## 改善箇所説明図

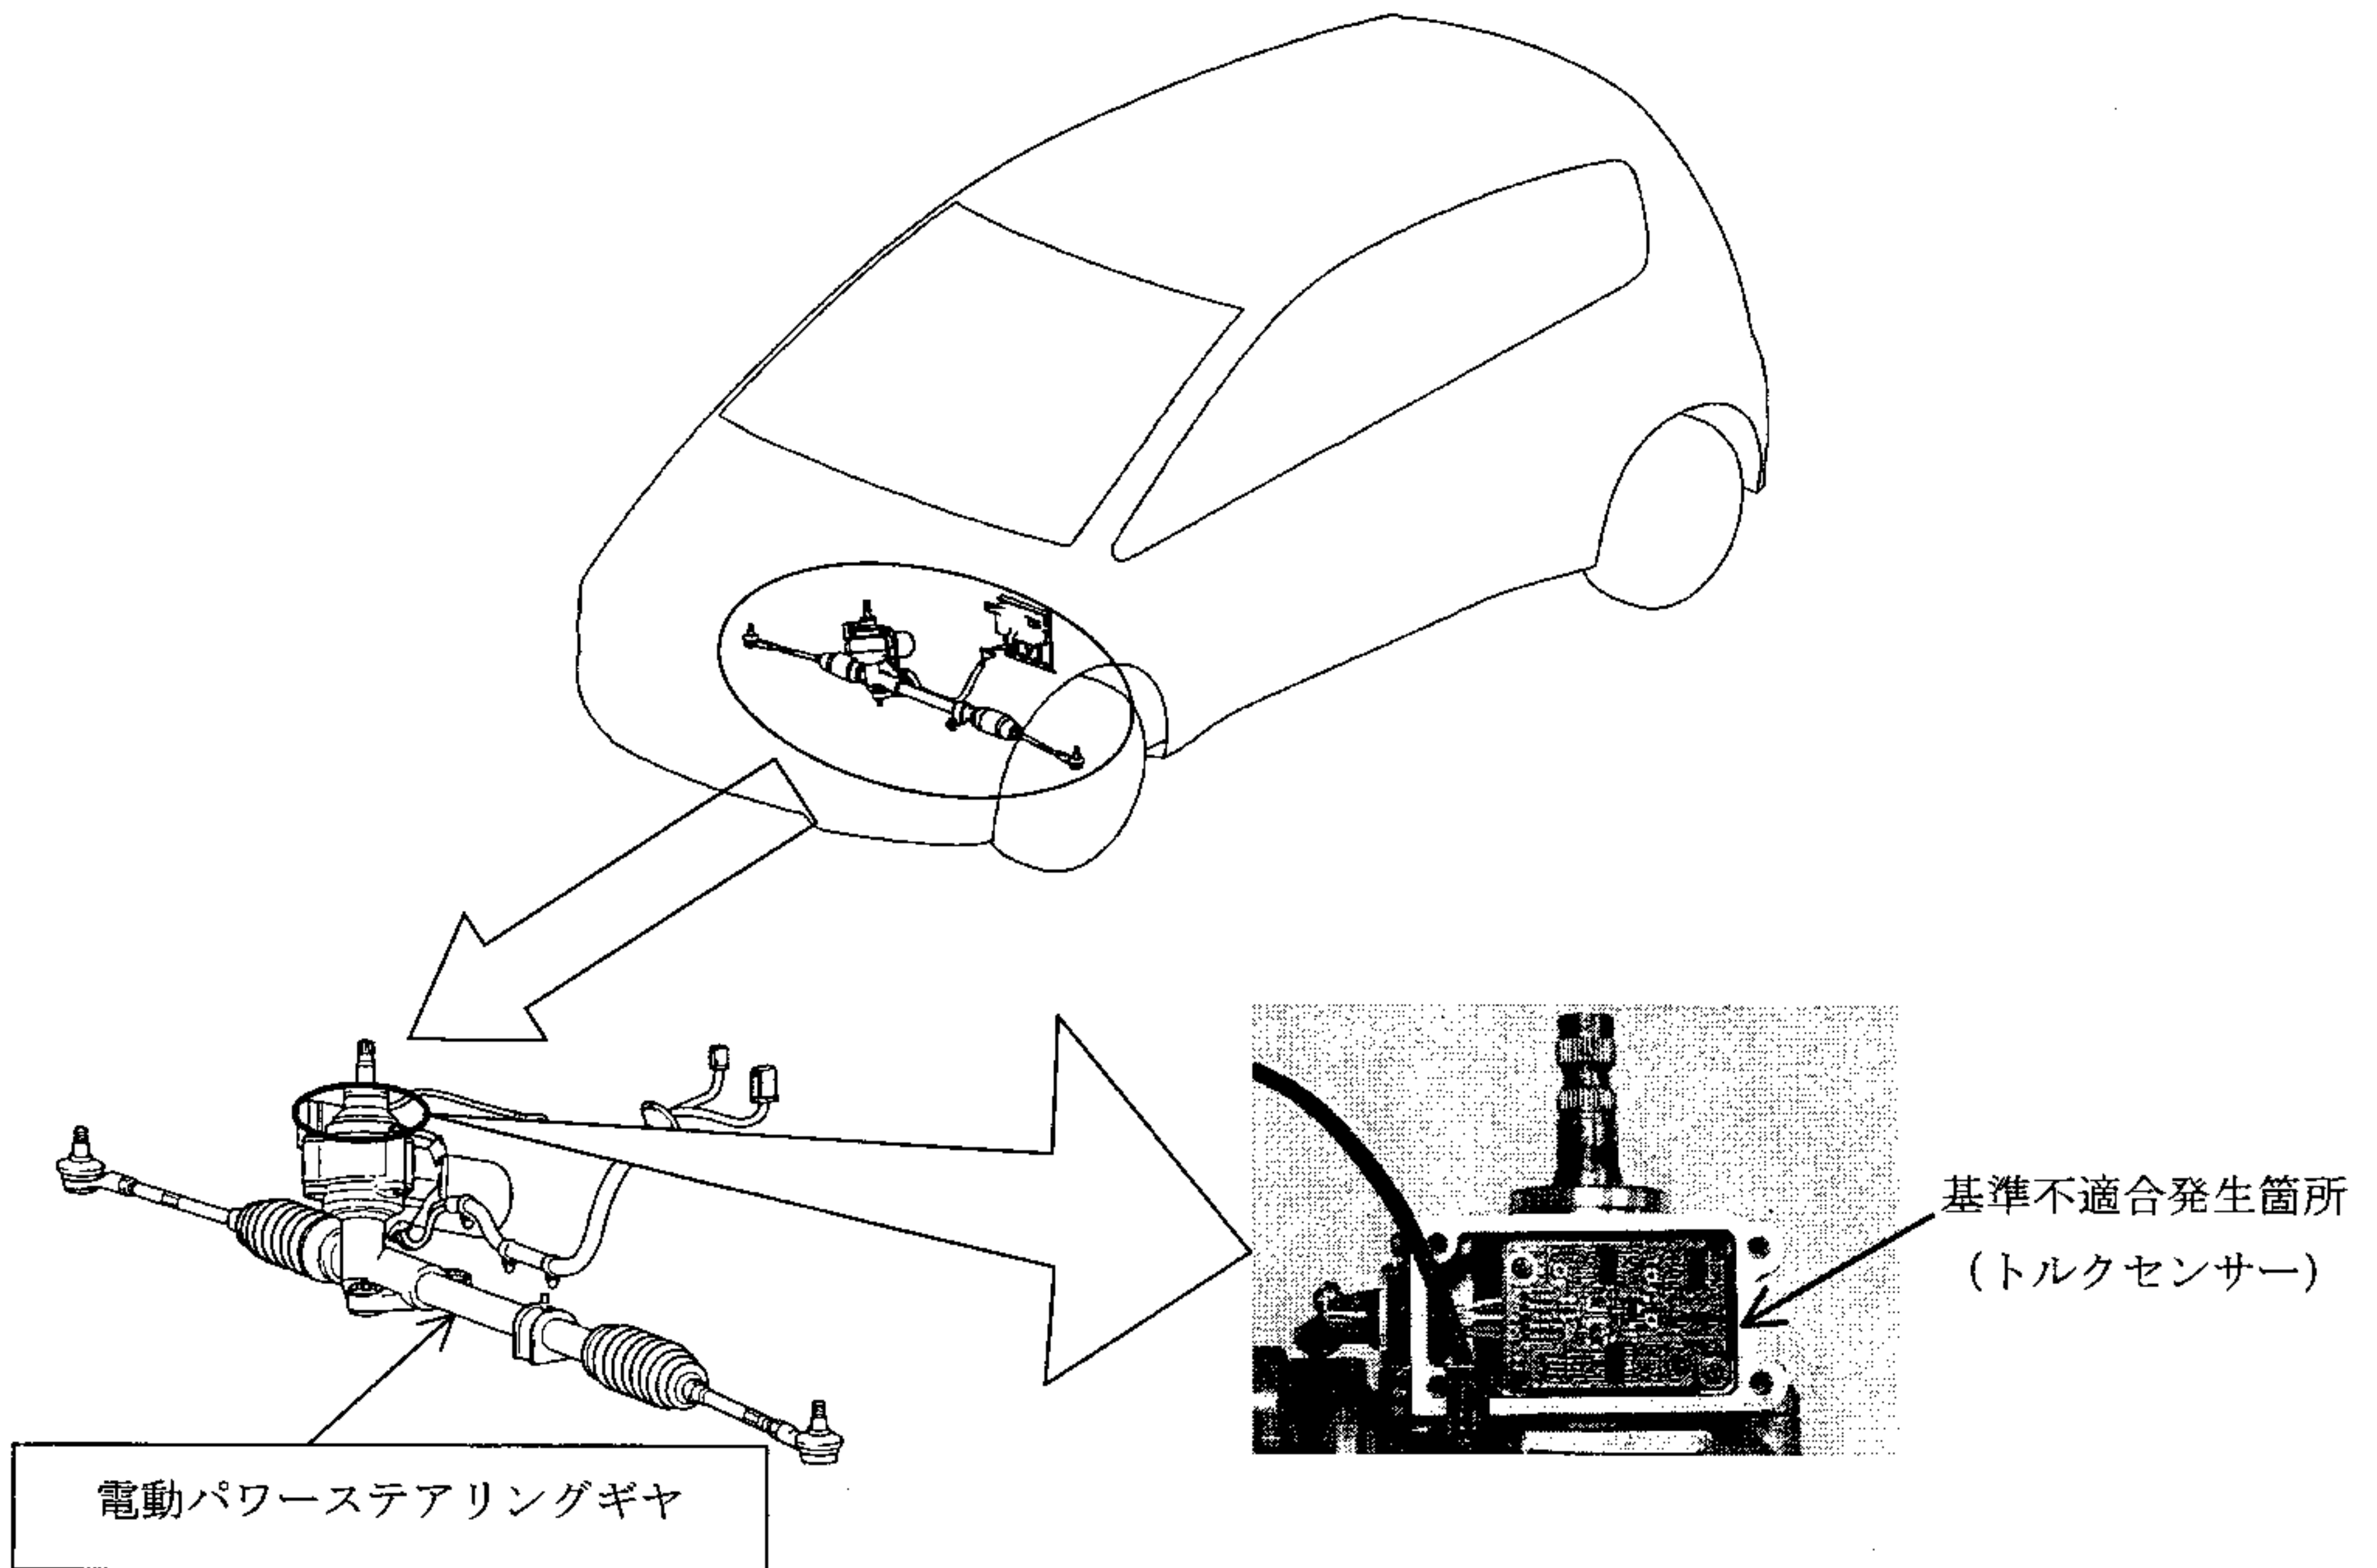
電動パワーステアリングのトルクセンサー基盤のメッキ工程が不適切なため、当該メッキ部が欠損し、基盤内部が導通不良となるものがある。そのため、ハンドルの操作力の左右差が発生するおそれがある。また、ハンドルの操作力が増大するおそれがある。

全車両、電動パワーステアリングギヤ一式を良品と交換する。

識別：助手席フロントドアのローワーヒンジにあるドアヒンジ取付けボルト(下側)頭部に白色、または黄色のペイントを塗布する。
